Отличия от посыпателя УП-1300

УП-1000.00.00СБ

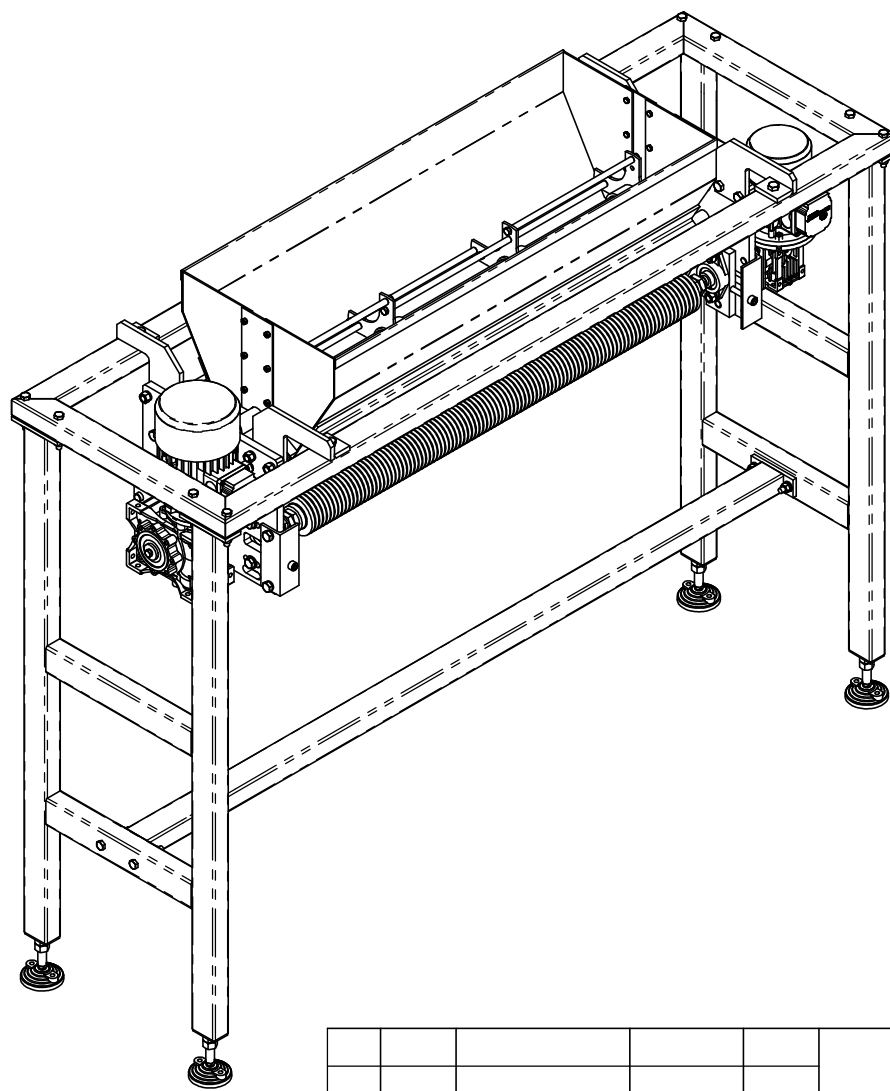
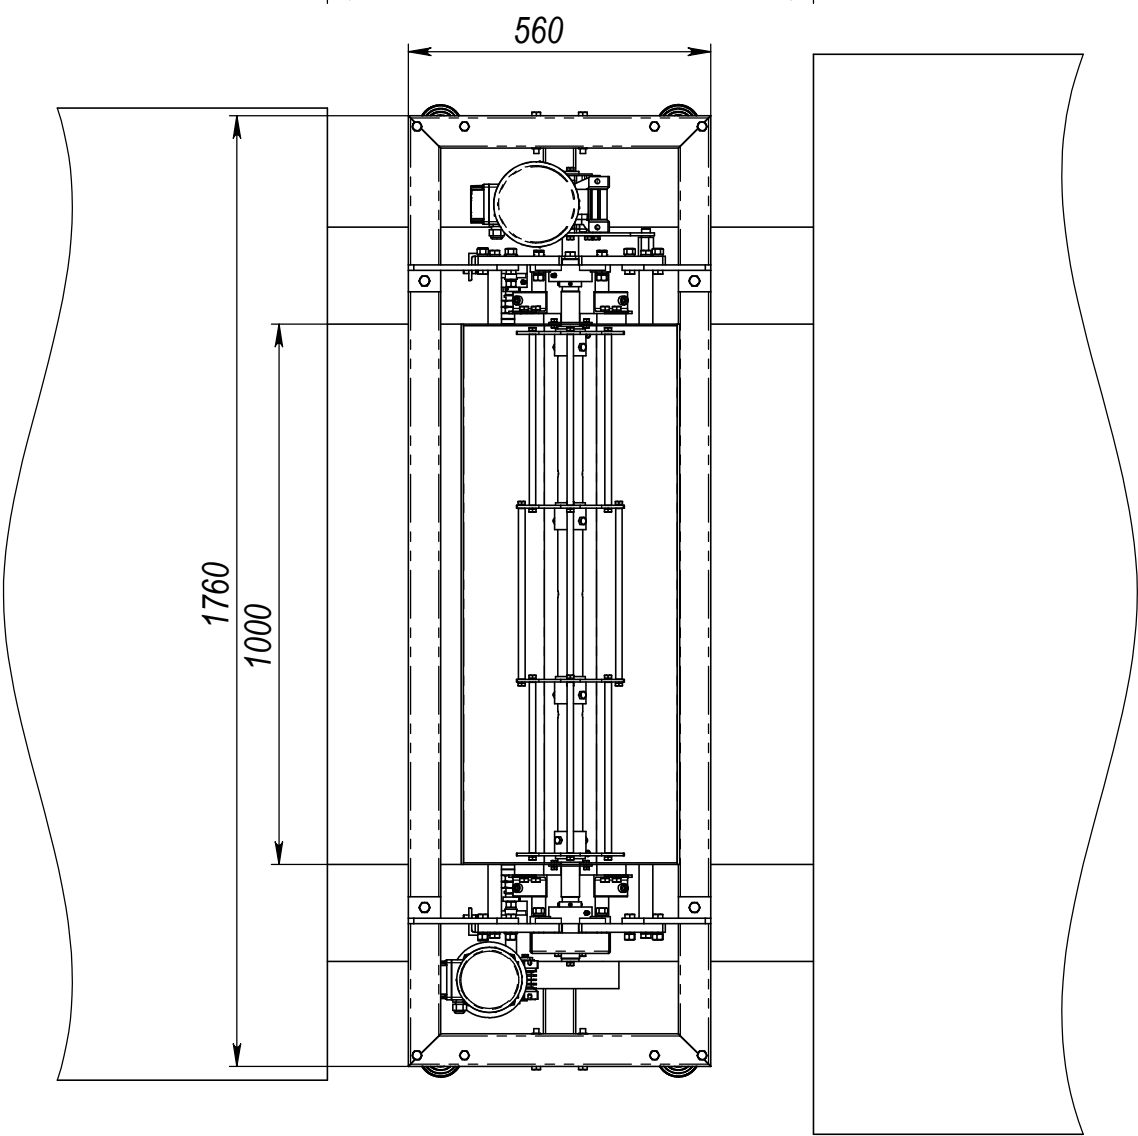
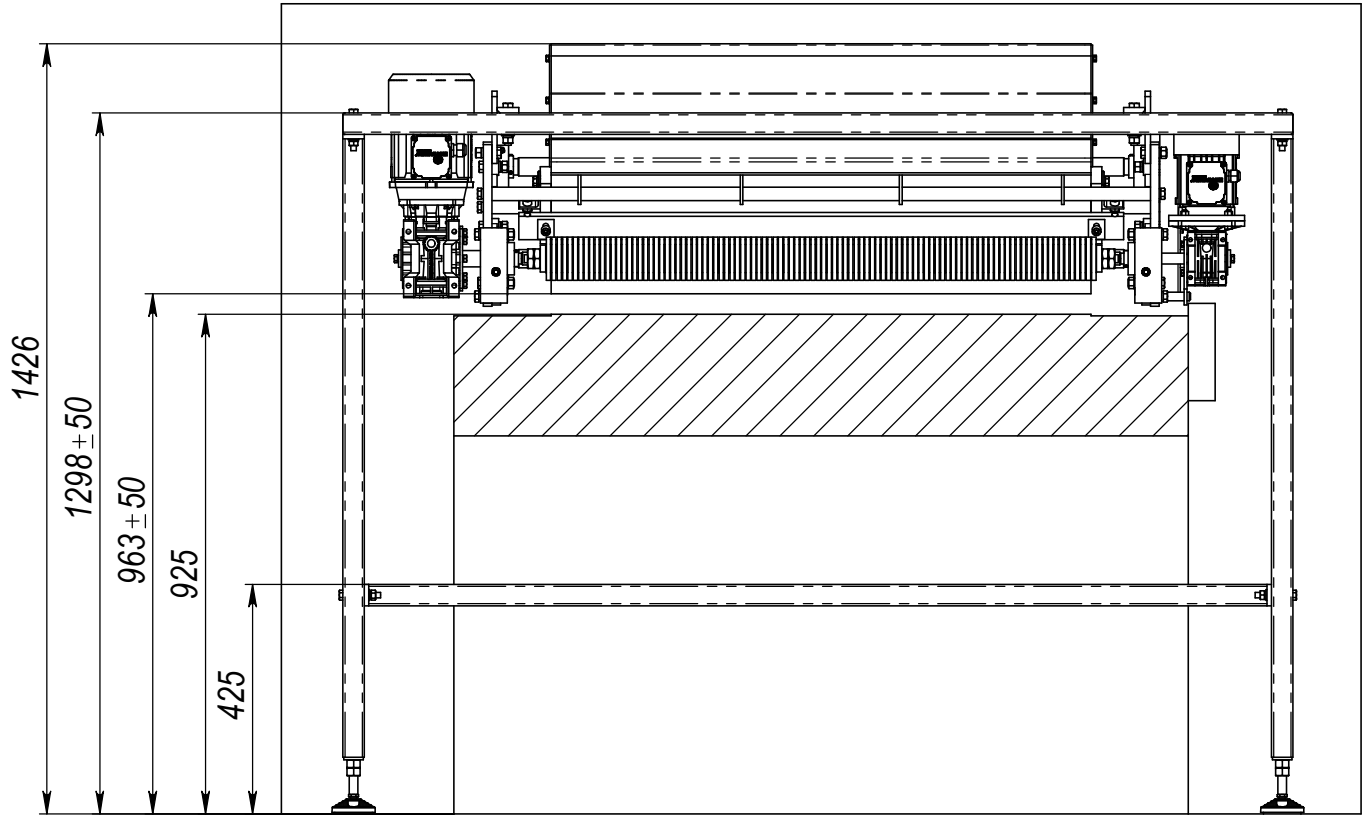
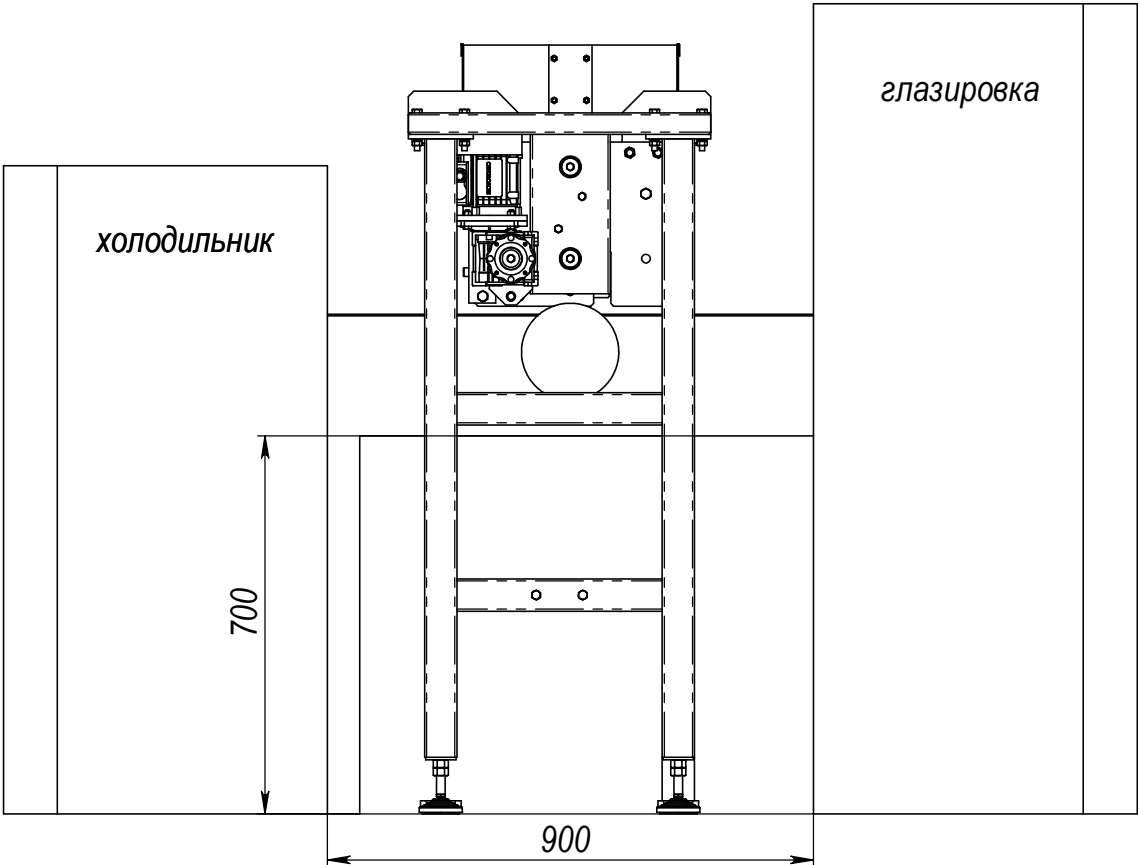
- 1. Мотор-редуктор вращения барабана и ворошителя NMRV-63-100-14-V5-0,55 (увеличена мощность двигателя = 0,55 кВт, скорость вращения на выходе уменьшена = 14 об/мин.
- 2. Ножи для съема продукта, заменен материал на сталь нержавеющей, увеличена жесткость ножа.
- 3. Зона посыпки равна ширине ленты - 1000 мм.
- 4. Высота от пола до ленты 925 мм.
